## 改善箇所説明図

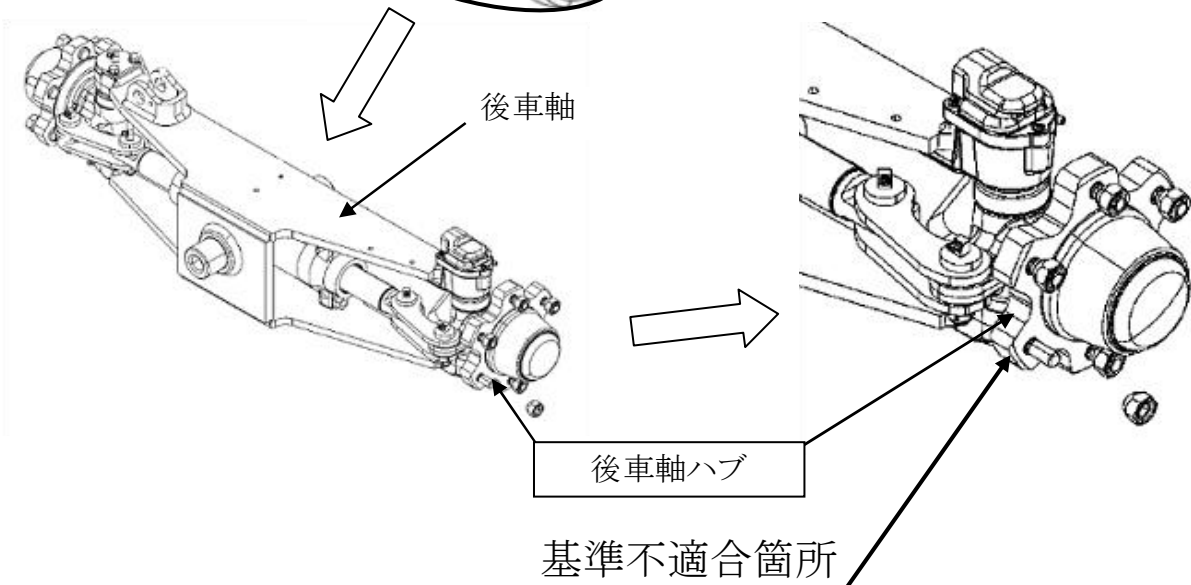
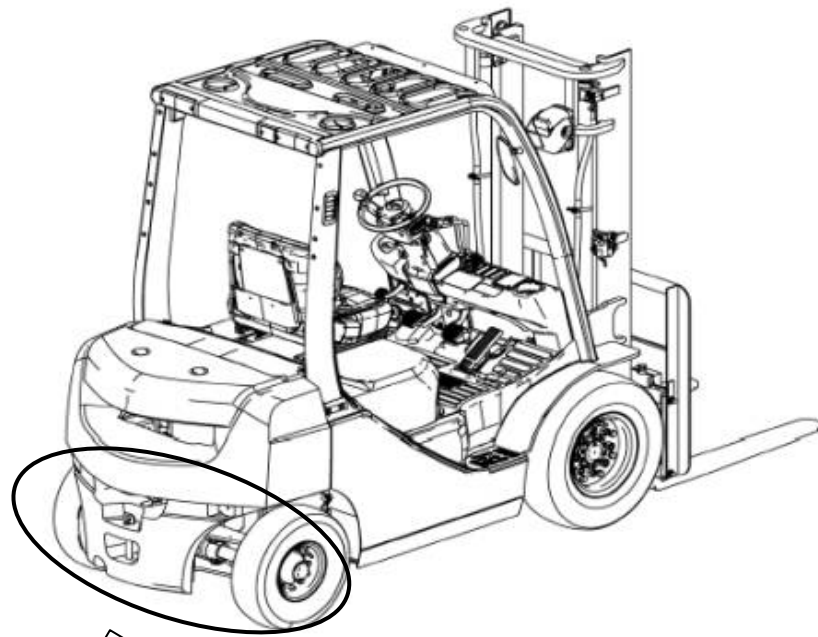
フォークリフトおよびショベルローダの後車軸ハブへのボルト圧入工程において圧入装置の治具が不適切なため、当該ハブに亀裂が生じているものがあり、堅ろう性が確保されないおそれがある。

全車両、後車軸ハブの点検を行い、亀裂があった場合は良品に交換する。

注：□内は交換部品を示す。

識別：黄色のペイントをボルト頭部に塗布する。
